TRANS/WP.29/2003/34
4 April 2003

**ПРЕДЛОЖЕНИЕ ПО ПРОЕКТУ ДОПОЛНЕНИЯ 2
К ПРАВИЛАМ № 113**

(Фары, испускающие симметричный луч ближнего света)

Передано Рабочей группой по вопросам освещения световой сигнализации (GRE)

Рис. 11

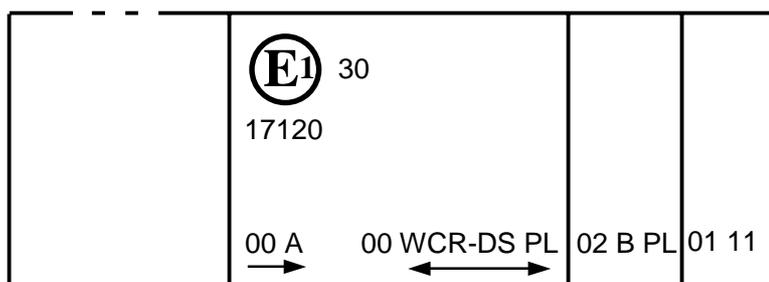
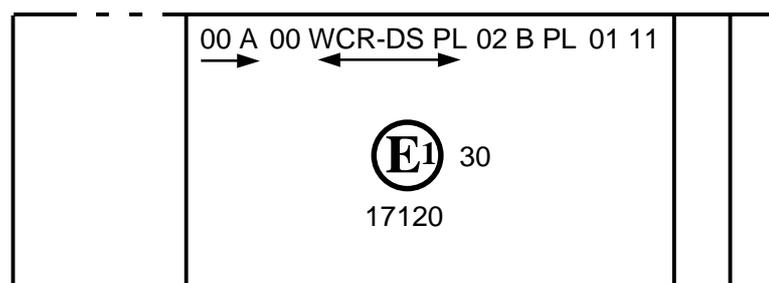
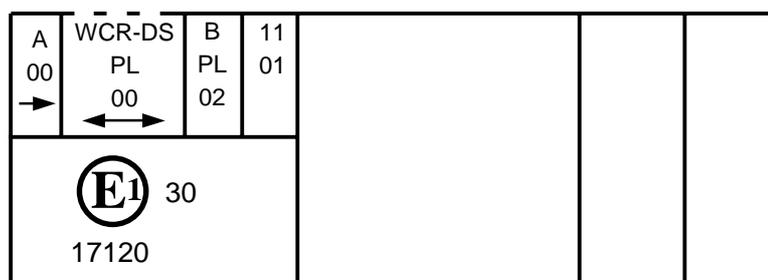
Примечание: Вышеприведенные четыре примера соответствуют осветительному устройству, несущему знак официального утверждения, который включает следующее:

передняя фара, утвержденная в соответствии с Правилами № 50 в их первоначальном виде (00),

передняя фара, класс D, с лучом ближнего и дальнего света максимальной силы, находящейся в пределах между 86 250 и 101 250 свечей (как указано числом 30), официально утвержденная в соответствии с предписаниями настоящих Правил в их первоначальном виде (00) и включающая в себя рассеиватель из пластического материала,

передняя противотуманная фара, официально утвержденная в соответствии с серией поправок 02 к Правилам № 19 и включающая в себя рассеиватель из пластического материала,

лампа переднего указателя поворота категории 11, официально утвержденная в соответствии с серией поправок 01 к Правилам № 50.

Рис. 12

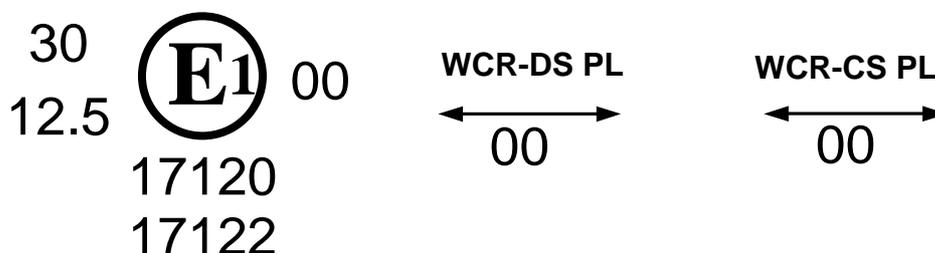
Вышеприведенный пример соответствует маркировке рассеивателя из пластического материала, предназначенного для использования в различных типах передних фар, а именно:

либо в передней фаре класса D с лучом ближнего и дальнего света с максимальной силой света, находящейся в пределах между 86 250 и 101 250 свечей (как указано числом 30), официально утвержденной в Германии (E1) в соответствии с предписаниями настоящих Правил в их первоначальном виде (00) с передним габаритным фонарем, официально утвержденным в соответствии с Правилами № 50 в их первоначальном виде (00);

либо в передней фаре класса C с лучом ближнего и дальнего света с максимальной силой света, находящейся в пределах между 33 750 свечей и 45 000 свечей (как указано числом 12.5), официально утвержденной в Германии (E1) в соответствии с предписаниями настоящих Правил в их первоначальном виде, которая совмещается с этим же вышеуказанным габаритным фонарем;

Рис. А

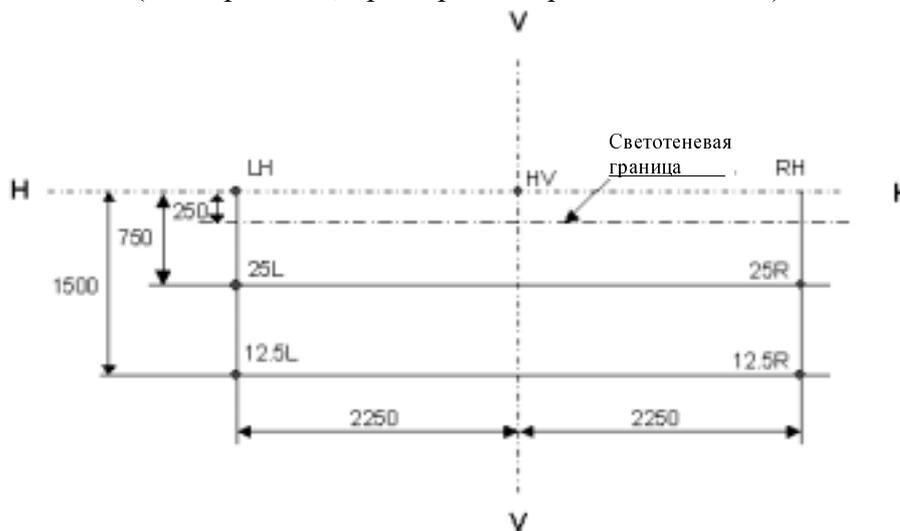
Приложение 3 изменить следующим образом:

ИЗМЕРИТЕЛЬНЫЙ ЭКРАН

для фар класса А

Рис. D
Основной луч дальнего света

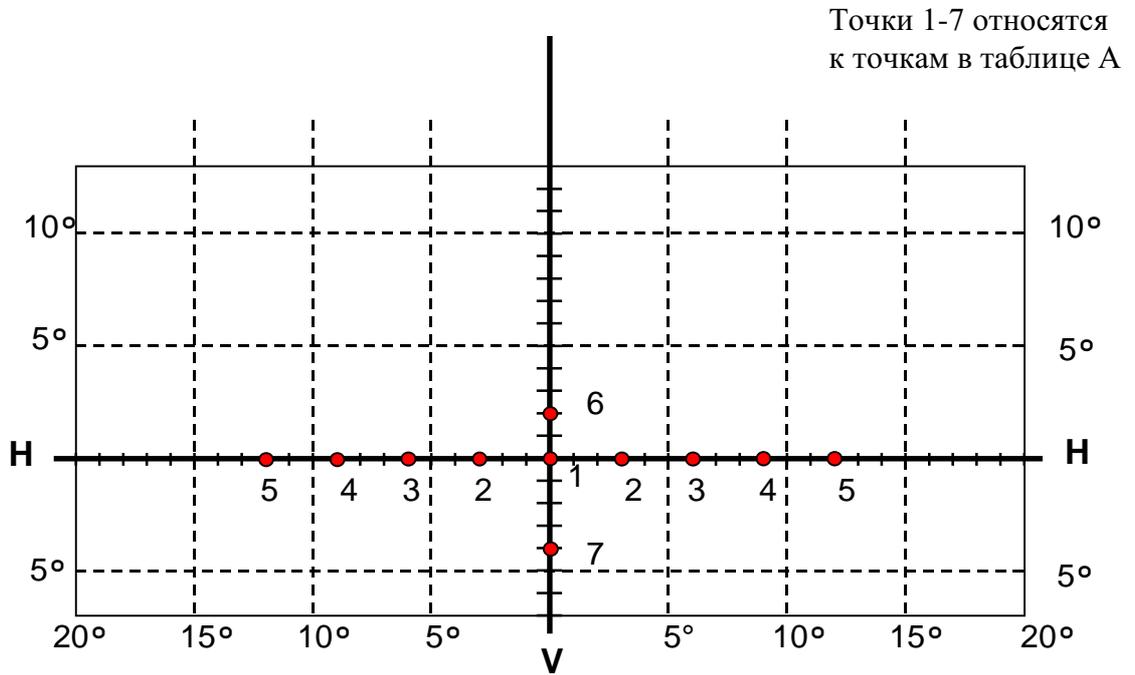
Таблица А - Основной луч фары дальнего света

Детали точек измерения см. на рисунке D

Рис. E
Дополнительный луч дальнего света

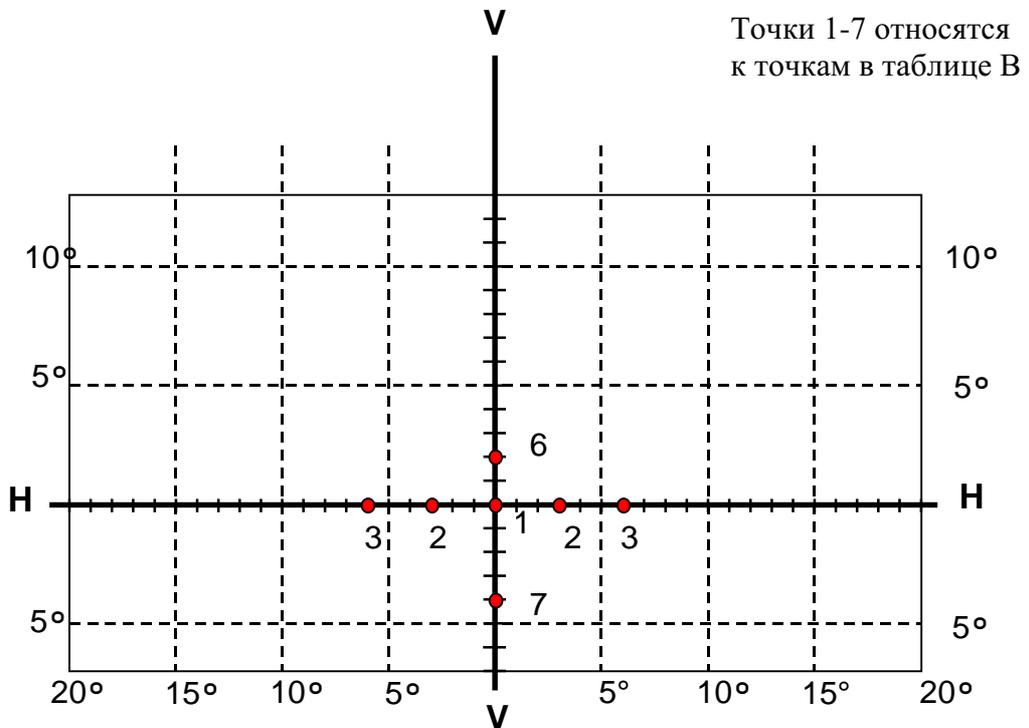
Таблица В - Дополнительный луч фары дальнего света, производимый с гармонизированным лучом ближнего света или основным лучом фары дальнего света

Детали положений точек измерения см. на рис. E
